**Avis de la Mission Régionale d'Autorité environnementale
Nouvelle-Aquitaine
sur le projet de centrale agrivoltaïque pour élevage ovin
à Saint Laurent du Bois et Saint Félix de Foncaude (33)**

Avis NA-2026-022244/A P

Localisation du projet : Communes de Saint Laurent du Bois et Saint Félix de Foncaude (33)
Maître(s) d'ouvrage(s) : Société CP ST-FELIX
Avis émis à la demande de l'Autorité décisionnaire : La Préfète de Gironde
En date du : 10 août 2026
Dans le cadre de la procédure d'autorisation : Permis de Construire
L'Agence régionale de santé et la Préfète de département au titre de ses attributions dans le domaine de l'environnement ayant été consultés.

Localisation du projet vis à vis des sites Natura 2000 –
extrait étude d'impact page 452

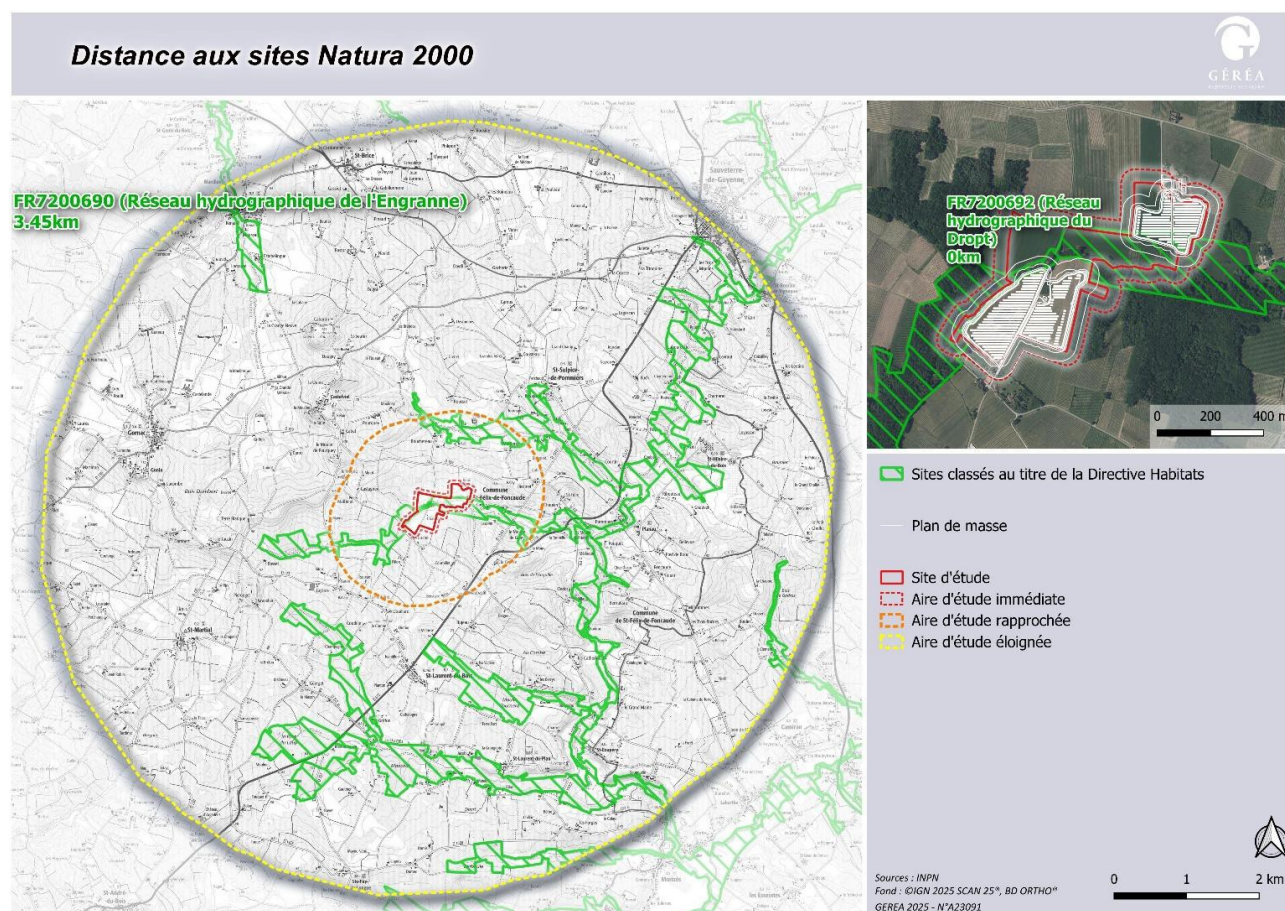
Le site d'étude croise un site Natura 2000 : la ZSC du « Réseau hydrographique du Dropt » (FR7200692). Le projet retenu s'implante au sein de 1,4 ha de ce site Natura 2000. Le dossier conclut que le projet n'aura pas d'impact significatif sur l'ensemble du réseau Natura 2000 local en raison de la mise en œuvre des mesures d'évitement et de réduction.
